## Neuer Bahnhof Karower Kreuz wird vorbereitet

aus SIGNAL 06/2003 (Dezember 2003/Januar 2004), Seite 27-28 (Artikel-Nr: 10002625)  
IGEB S-Bahn und Regionalverkehr

**Im September 2003 wurde die Öffentlichkeit im Rahmen des Planfeststellungsverfahrens über die Pläne für den Ausbau der Stettiner Bahn informiert. Betroffen ist der Abschnitt Berlin-Nordkreuz bis Berlin-Karow (Kilometer 4,2 bis 11,6).**

Der geplante S- und Regionalbahnhof Karower Kreuz. (Zeichnung: Florian Müller)

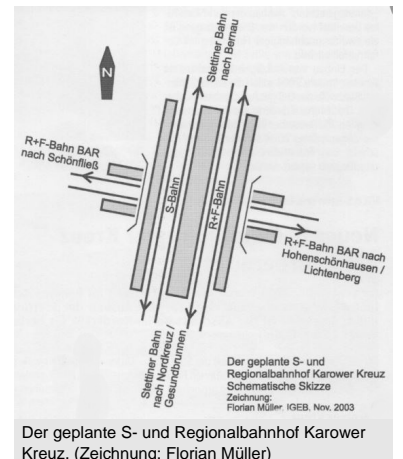
Wie erwähnt, soll der vorzubereitende Turmbahnhof Karower Kreuz an der Stettiner Bahn (oben) einen Mittelbahnsteig bekommen, an dessen einer Kante die Regionalbahnen Richtung Nordkreuz und an der anderen Kante die S-Bahnen nach Bernau halten würden. Die Länge des Bahnsteiges ist mit 140 Metern angegeben. Das ist für S-Bahn-Vollzüge mit acht Wagen nicht ausreichend. Hierfür sind 152,5 Meter üblich. Die vorzubereitenden S-Bahnsteige sollten entsprechend von Acht-Wagen-Zügen genutzt werden können.

Darüber hinaus sollte untersucht werden, ob anstatt der geplanten drei oberen Bahnsteige des Bahnhofes Karower Kreuz an der Stettiner Bahn (ein Mittelbahnsteig und zwei Seitenbahnsteige) es nicht sinnvoller ist, zwei Mittelbahnsteige anzulegen. Dadurch reduzieren sich die nötigen Ausstattungskosten und Betriebskosten (vier statt sechs Zugangsbauwerke bzw. Aufzüge, Bahnsteigmöblierung, Fahrgastinformation usw.) und die ganze Bahnsteiganlage wird für den Fahrgast übersichtlicher.

Die vorzubereitenden Seitenbahnsteige des Bahnhofes Karower Kreuz am Berliner Außenring (unten) sollten ebenfalls für 8-Wagen S-Bahn-Züge nutzbar sein (Länge und Höhe), um einem möglichen Einsatz von Duo-S-Bahn-Fahrzeugen nicht entgegenzustehen (siehe [Signal 4/2003](#), Seite 28).
